SCC, SCC_WE Gas,
CM, CMP Gas

Für Gasgeräte der SCC Linie und SCC_WE Linie werden grundsätzlich vier Varianten des Gasfeuerungsautomaten unterschieden.

For gas units from the SCC line and SCC_WE line, a distinction is made between four variants of the automatic ignition controller.

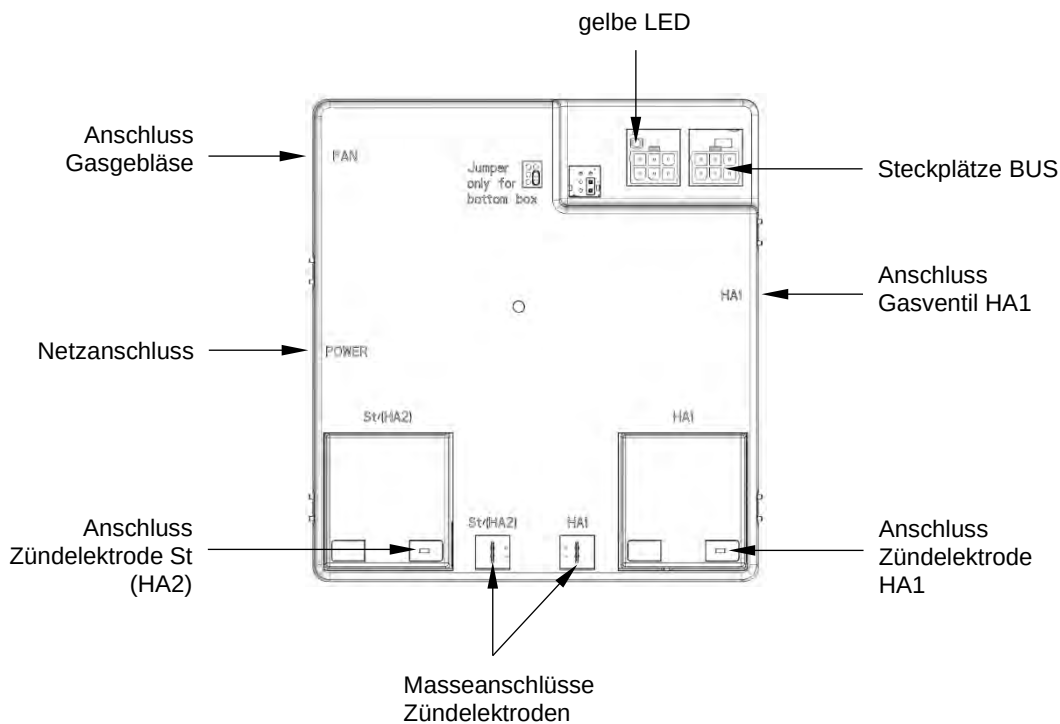
Seit der Einführung der SCC_WE Linie (Index H) werden im Ersatzteillfall die Gasfeuerungsautomaten mit RJ45 Busschnittstelle durch die Gasfeuerungsautomaten mit Minifit-Busschnittstelle ersetzt, um die Varianz bei der Herstellung zu begrenzen. In diesem Fall kommt ein Adapterkabel von RJ45 auf Minifit (40.04.377) zum Einsatz.

Mit der Einführung der iCombi Linie wurde die Elektronik des Gasfeuerungsautomaten 230 VAC zur Verbesserung der Langlebigkeit gänzlich überarbeitet. Um die Verbesserung auch im Ersatzteillfall für Gasgeräte der SCC Linie und SCC_WE Linie bereitstellen zu können, wurde damit ebenfalls ein neues Ersatzteil (70.01.530) eingeführt.

Art-Nr	Verwendung in	bestehend aus	ersetzt
70.01.530S	SCC_WE Linie mit 230 VAC Minifit (Index H, I)	70.01.530	74.00.883S
74.00.884S	SCC_WE Linie mit Minifit 120 VAC (Canada) (Index H bis 02/2013)	74.00.884	–
87.00.771S	SCC Linie mit RJ45 230 VAC (Index E, F, G)	70.01.530 40.04.377	74.00.221 87.00.577
87.00.578	SCC Linie mit RJ45 120 VAC (Canada) (Index E, F, G)	74.00.884, 40.04.377	74.00.527

Bitte halten Sie für den Einsatz in einem Standgerät (G2-1/1, G2-2/1) der SCC Linie ein separates Adapterkabel von RJ45 auf Minifit (40.04.377) auf Lager, damit Sie auch eine doppelte Busbelegung verbinden können. Sollte bei einem Tischgerät (G6-1/1, G6-2/1, G1-1/1, G1-2/1) der Gasfeuerungsautomat mit 2 Buskabeln versehen sein, so verlegen Sie bitte den Bus wie folgt: Platine → Motor → Gasfeuerungsautomat.

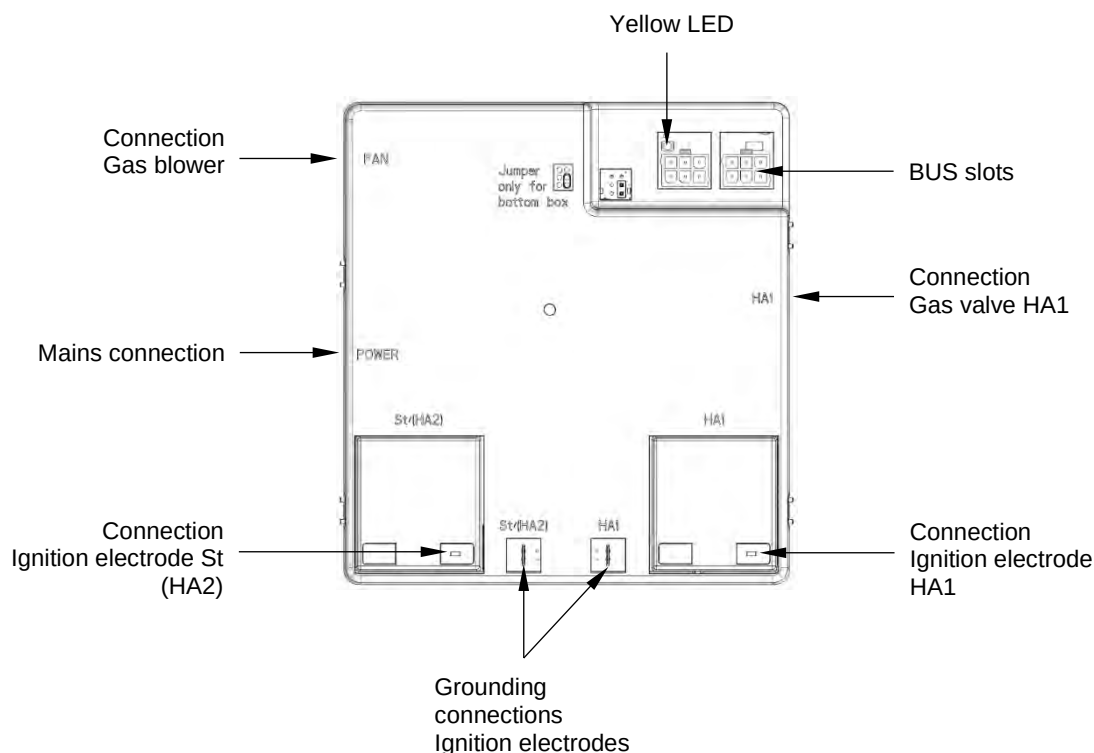
Since the introduction of the SCC_WE line (index H), the automatic ignition controllers with RJ45 bus interface have been replaced with the automatic ignition controllers with Minifit bus interface in order to limit the variation in production. In this case, an adapter cable from RJ45 to Minifit (40.04.377) is used.

With the introduction of the iCombi line, the electronics of the automatic ignition controller 230 VAC have been completely revised to improve durability. In order to be able to offer the improvement for gas units of the SCC line and SCC_WE line, a new spare part (70.01.530) was also introduced.

Art. no.	Use in	Consisting of	Replaces
70.01.530S	SCC_WE line with 230 VAC Minifit (index H, I)	70.01.530	74.00.883S
74.00.884S	SCC_WE line with Minifit 120 VAC (Canada) (index H to 02/2013)	74.00.884	–
87.00.771S	SCC line with RJ45 230 VAC (index E, F, G)	70.01.530 40.04.377	74.00.221 87.00.577
87.00.578	SCC line with RJ45 120 VAC (Canada) (index E, F, G)	74.00.884 40.04.377	74.00.527

For use in a floor unit (G2-1/1, G2-2/1) of the SCC line, please keep a separate adapter cable from RJ45 to Minifit (40.04.377) in stock so that you can also connect a double bus assignment. If the automatic ignition controller of a tabletop unit (G6-1/1, G6-2/1, G1-1/1, G1-2/1) is equipped with 2 bus cables, please route the bus as follows: PCB → Motor → Automatic ignition controller.
